Максимус	Стеккер v2
Нержавейка 1,5 мм	Кол-во
Количество гибов - 2	1 шт

11.4 Уголок

A (1 : 1)

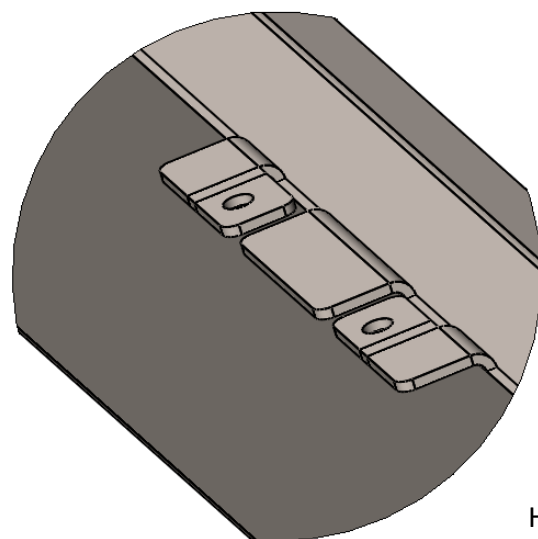
Это не смогли согнуть на гибочном станке
Предполагается гиб вручную
Неточный гиб осложнит установку уголка на раму

B (1 : 1)

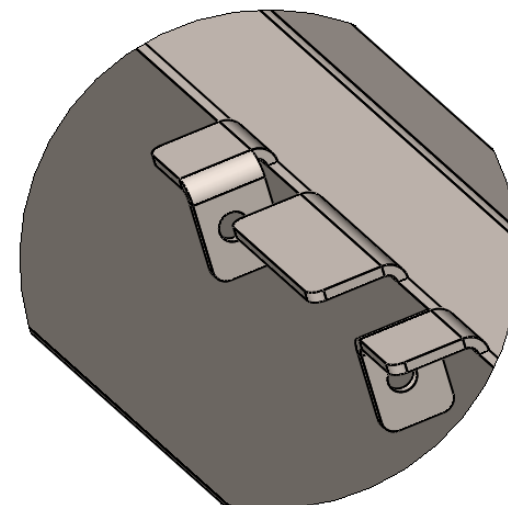
Необходима шлифовка или иная обработка поверхности нержавеющей стали
для устранения зазубренности и микроцарапин
